Vysvětlení zadávací dokumentace č. 1

„UniMeC – II. etapa – odvoz ornice“

Jednající součást: Lékařská fakulta v Plzni

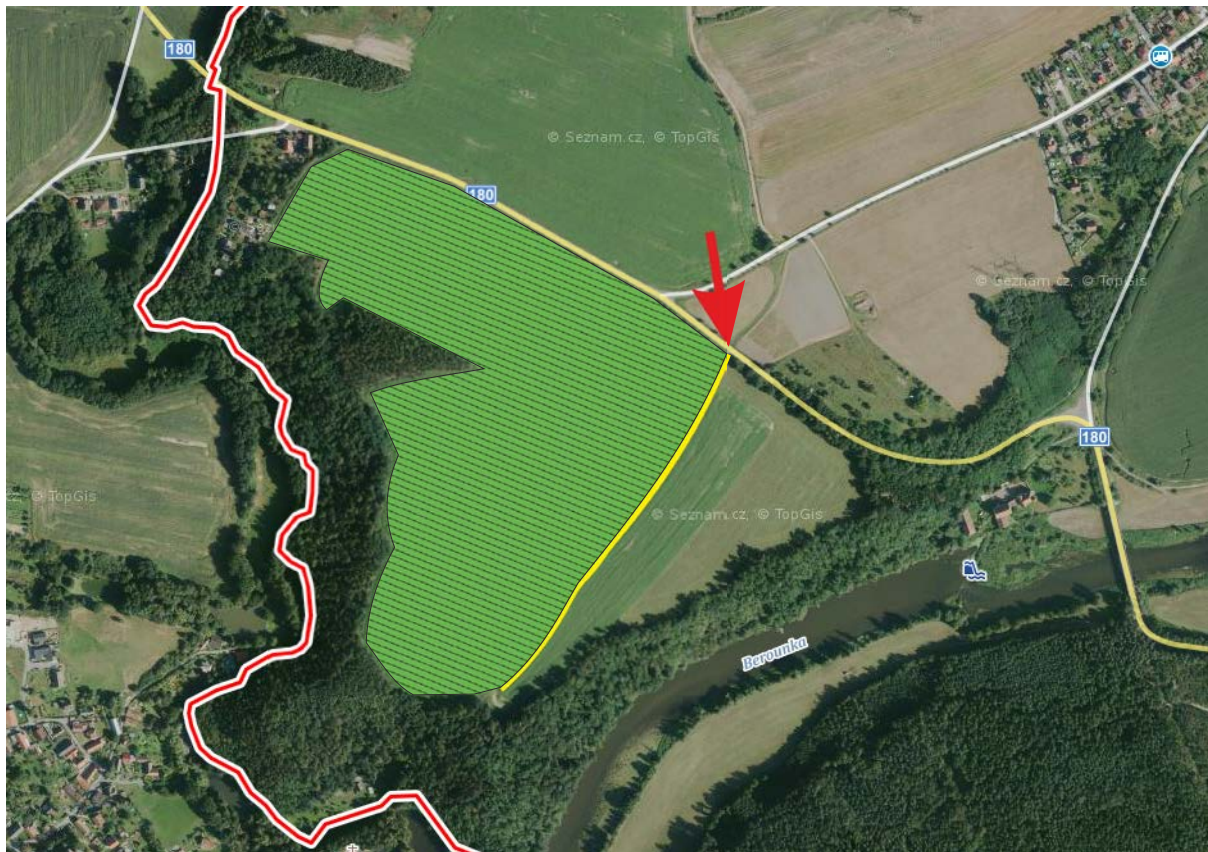
Po osobní prohlídce místa vykládky pozemků parc.č.385/20, 385/6 a 392/3 v k.ú.Dolany u Plzně nebyl zjištěn přístup k daným pozemkům (sjezd, provizorní prашná cesta,...) zejména k místě vykládky parc.č.385/20.

Má uchazeč v cenové nabídce uvažovat zřízení provizorního sjezdu, cestu k daným mezideponiím či bude zadavatelem upřesněna/zřízena?

Dle smlouvy o dílo čl. V „Místo a termíny plnění smluvních závazků“, odst. 5.2, zhotovitel ornici rozveze po poli bez rozhrnování.

Může zadavatel upřesnit způsob úpravy vykládané ornice?

Přístup na pozemek je z polní cesty parc. č. 384/2 v k. ú. Dolany u Plzně, na kterou se odbočí ze silnice č. 180 – sjezd na cestu je na obrázku níže vyznačen červenou šipkou, cesta žlutě. Tedy není třeba zřizovat žádný nový sjezd.

Na uvedeném pozemku nebude navržena jedna velká deponie ornice, ale jednotlivá vozidla budou vykládat ornici po celé ploše pole – na obrázku výše vyznačeno šrafovanou oblastí, tak aby ornici bylo možné bezprostředně po ukončení navážky rovnoměrně rozprostřít po celé ploše pole. Rozprostření ornice není předmětem této zakázky.
